Oggetto: **Piano Regionale Trasporti 2024-2034 di cui alla deliberazione di Giunta regionale n. 6 del 3 luglio 2024 -TRASMISSIONE OSSERVAZIONI -**

Avanziamo osservazione sul “Nodo di Perugia” ed in particolare sul tratto “itinerario E45 (Madonna del Piano - Collestrada) detto Nodino” il cui progetto definitivo è in via di approvazione e prevede l'attraversamento di due aree tutelate dalla Comunità Europea come Zone Speciali di Conservazione, invade la pianura del Tevere, interessa direttamente il borgo medievale di Collestrada, il suo bosco, la scuola ed il paese.

Figura 1 - Il Nodo di Perugia, complessivo, nel sistema infrastrutturale esistente.

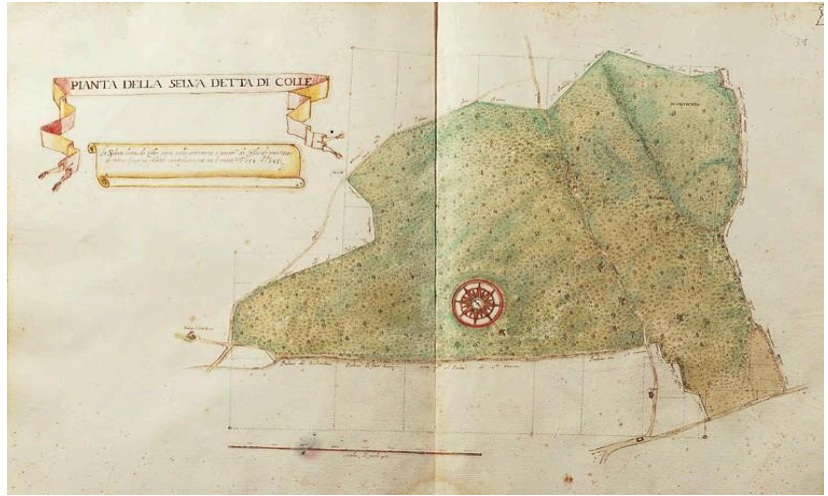
In tale comunicazione si afferma con evidenti falsità:

- *“Il presente Progetto Definitivo conferma sostanzialmente le scelte progettuali e la configurazione geometrica sviluppata nel progetto preliminare approvato con Delibera CIPE n. 156 del 22.12.2006”*
- *“L’aggiornamento del quadro ambientale e programmatico, specificatamente all’analisi dei vincoli e delle tutele, ha dato conferma del precedente quadro di riferimento già valutato in sede di VIA sul Progetto Preliminare, solo evidenziando il passaggio da S.I.R. ad area S.I.C dell’area “Boschi a Farnetto di Collestrada”*

Pag. 107 relazione generale descrittiva - Progetto definitivo

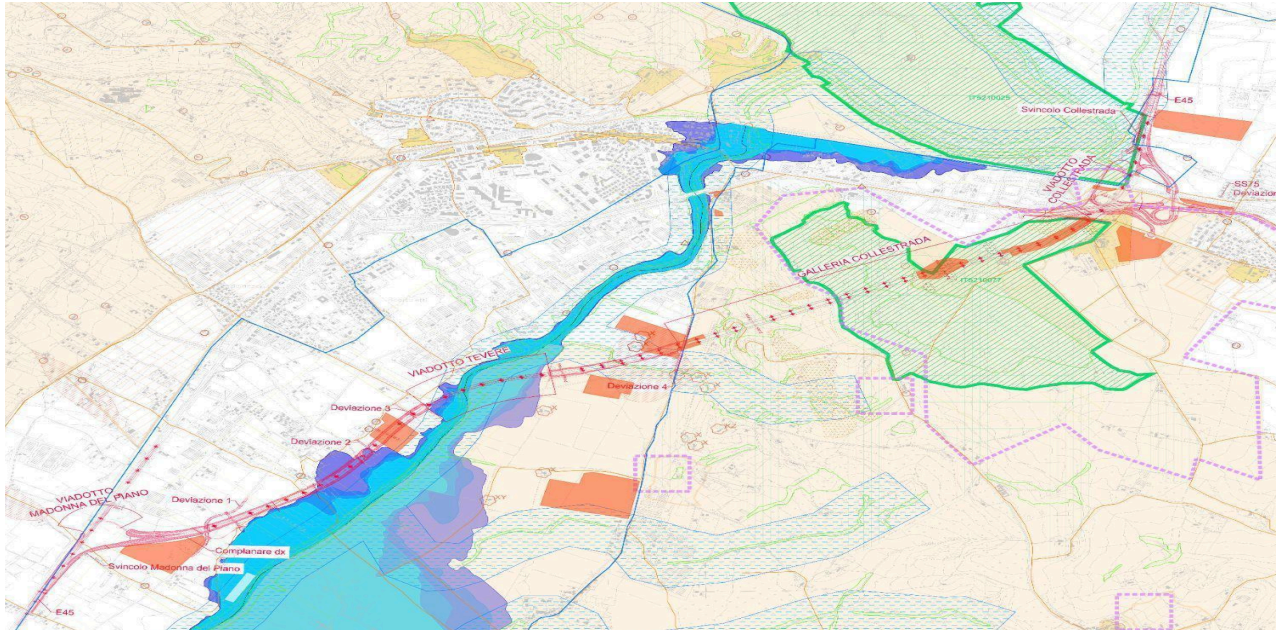
- **Nella collina di Collestrada (anche essa zona ZSC)** si realizzerebbe la galleria artificiale, per realizzare la quale sarà necessario scavare una trincea profonda 10 mt e oltre e larga più di 30 mt, che ne modifica la morfologia a tal punto che la strada di accesso al Borgo, viabilità storica calpestata da S. Francesco, **verrebbe sostituita da un percorso pedonale a gradoni** in quanto la sua grande pendenza non sarebbe compatibile per i mezzi a motore. Dopo il tratto artificiale, sempre **in zona ZSC**, pochi metri prima della zona habitat del Bosco a Farnetto è prevista una cosiddetta “**Protesi**” per realizzare la quale oltre a sbancamenti e livellamenti del terreno verranno infissi **1157 pali diametro 120 cm e profondi 15 metri**. A tal riguardosi sembra pleonastico affermare che per eseguire tali opere sarà necessario organizzare un cantiere, posto a ridosso dell’area Habitat, che comporterebbe un danno grave e inevitabile per le presenze florovegetazionali e faunistiche presenti nel sito “Natura 2000” interessato.
